ΑΡΧΙΤΕΚΤΟΝΙΚΗ ΜΕΛΕΤΗ ΑΠΟΚΑΤΑΣΤΑΣΗΣ
Αναλήμματος Θεσαυρών-Κρονίο, Β' Ολυμπίας

ΘΕΣΗ : Ιερό Αρχαίας Ολυμπίας

ΠΡΟΤΑΣΗ με ΘΥΣΕΙΣ ΑΠΟΣΥΝΑΡΜΟΛΟΓΗΣΗΣ & ΕΠΑΔΟΜΗΣΗΣ ΠΕΡΙΟΧΩΝ ΑΝΤΗΡΙΔΩΝ Β έως Ξ

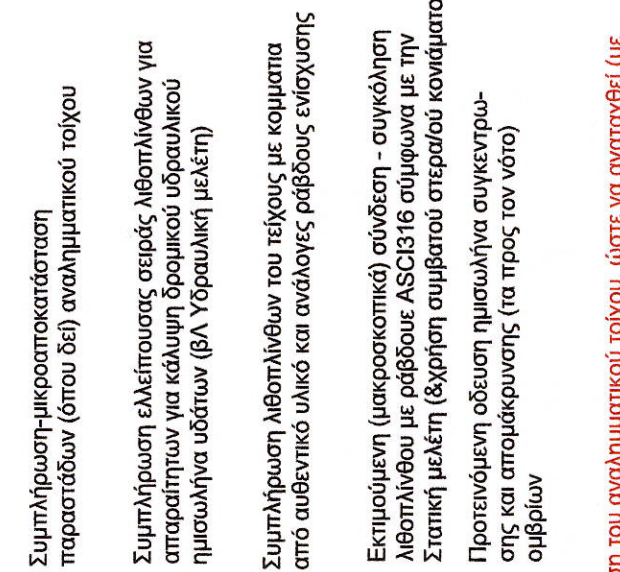
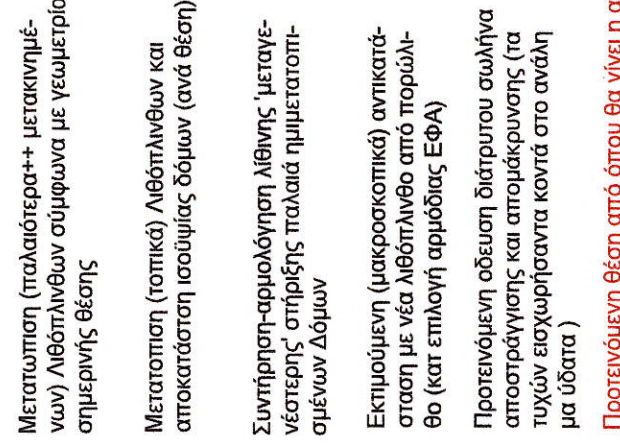
Προτεινόμενη θέση από όπου θα γίνει η αποσυρμιολόγηση του αναλυτικού τμήματος, ώστε να αναπαράγει (με συνθήκες & νέους λίθους) ως προβλέπεται στην στατική μελέτη. Η αποσυρμιολόγηση και επαναμόρφωση (μετά συνθήκες & νέους λίθους) θα υλοποιηθεί σταδιακά από την περιοχή αντιρροδίου Β προς περιοχή αντιρροδίου Ν, ανά τμήσει πεδίου ανά διατάσει ως τη μέγιστη στατική αντοχή.

Η προτεινόμενη διάταξη και σχέδιο του Πν-04 αναιρεί μόνο την τοποθέτηση των νέων μεταλλικών αντηρδίων των Σχεδίων Π 02 και Π 03, σύμφωνα με την Απόφαση του ΚΑΣ (εξάφιο 4) ΥΑ 17-8-22 και αναπαράγει την αποσυμμετρία και επαναδόμηση, πάνω από την κόκκινη ένδειξη, ως προτείνεται (βλ. Υπόμνημα) σχετικά!
